Dotyczy: postępowania przetargowego prowadzonego w trybie podstawowym Pn.: „**Utworzenie Sali hybrydowej wraz z wyposażeniem w postaci angiografu dwupłaszczyznowego przez WSS5 nr 5 im. Św. Barbary w Sosnowcu**”

Wojewódzki Szpital Specjalistyczny nr 5 im. Św. Barbary w Sosnowcu zgodnie z art. 135 ust. 1, 2 i 6 ustawy z dnia 11 września 2019 r. Prawo zamówień publicznych, udostępniamy treść zapytań wraz z wyjaśnieniem wszystkim uczestnikom postępowania, bez ujawniania źródła zapytania.

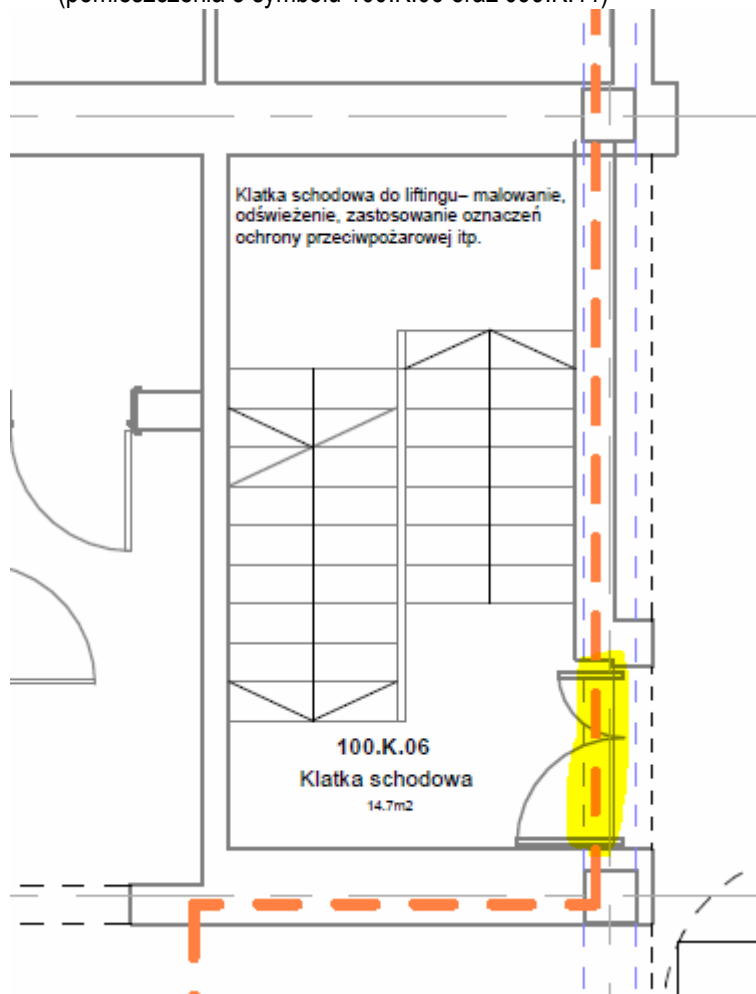
65. Prosimy o informację, czy ściany nowoprojektowane mają być murowane (gr. ok. 20 cm), czy przy spełnieniu wymagań akustycznych i pożarowych można założyć wszystkie nowoprojektowane ściany jako ściany GK (gr. min. 15 cm)?

Odpowiedz: Ściany nowoprojektowane mogą być z płyt GK

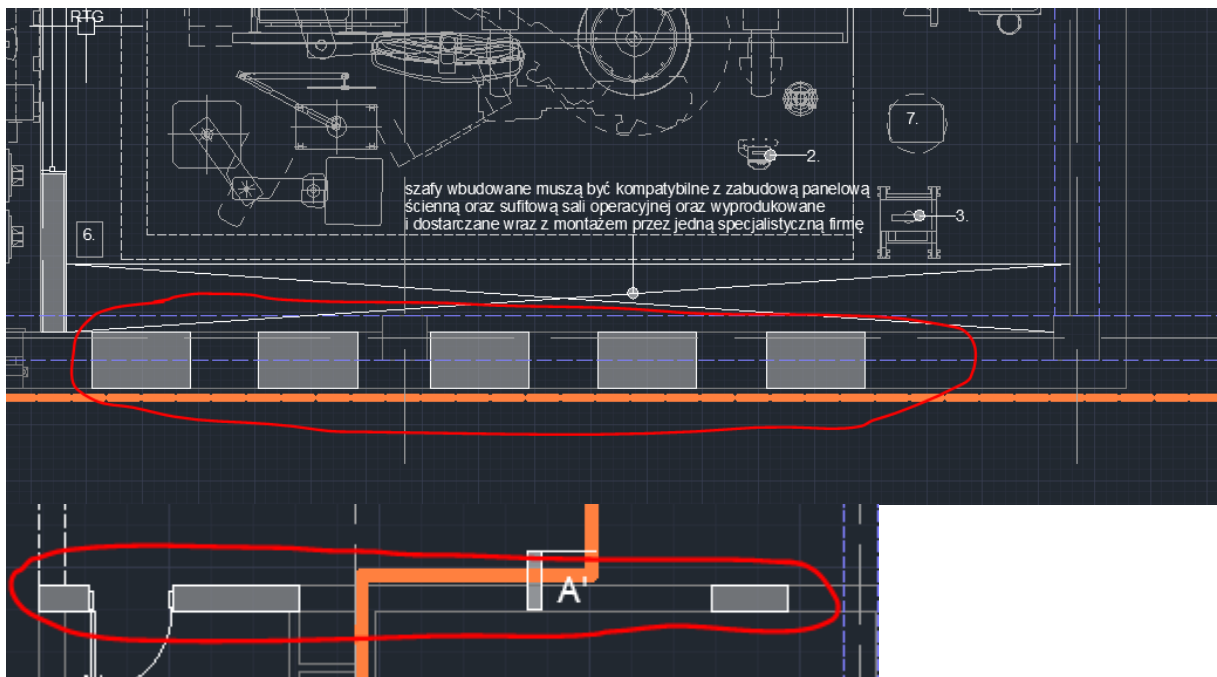
74. Prosimy o informację, czy obecne w budynku wyposażenie będzie usunięte przez Zamawiającego czy pozostaje w gestii GW? (zabudowy meblowe, umywalki, grzejniki, okapy kuchenne itp.)

Odpowiedz Projekt dotyczy Sali hybrydowej Wykonawca będzie mógł zutilizować zalegające wyposażenie

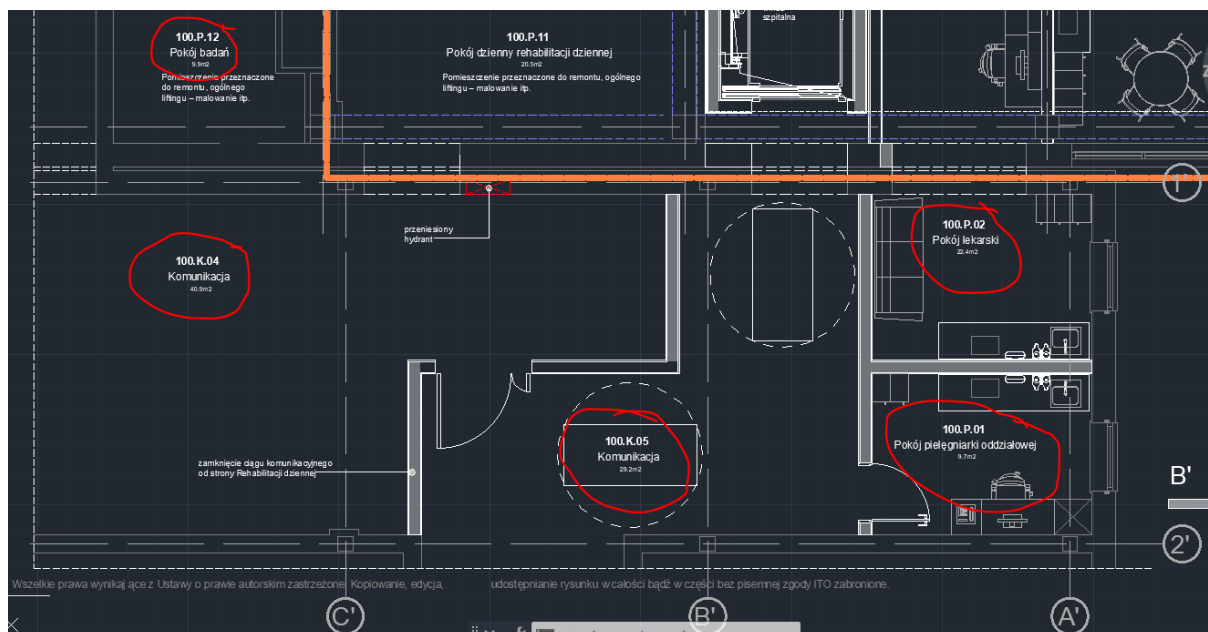
77. Prosimy o informację czy te pomieszczenia poniżej też należy uwzględnić w wycenie, skoro są poza zakresem opracowania (pomarańczowa linia) ale zaznaczone w „elementach projektowanych”?

Odpowiedź: Pomieszczenia poza postępowaniem (dotyczy II etapu)

Pytanie nr 3 do Zadanie nr 7 Diatermia pkt. 9

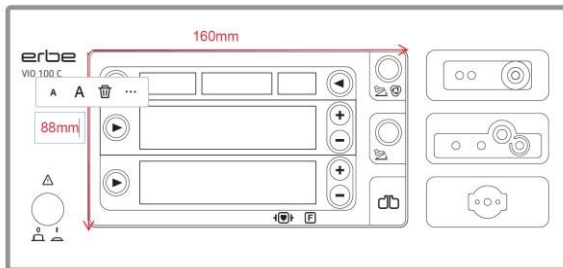
Czy zamawiający dopuści do postępowania urządzenie obsługiwane za pomocą nie wystających przycisków zintegrowanych z ekranem ?

Odpowiedź: Zamawiający dopuszcza powyższe.
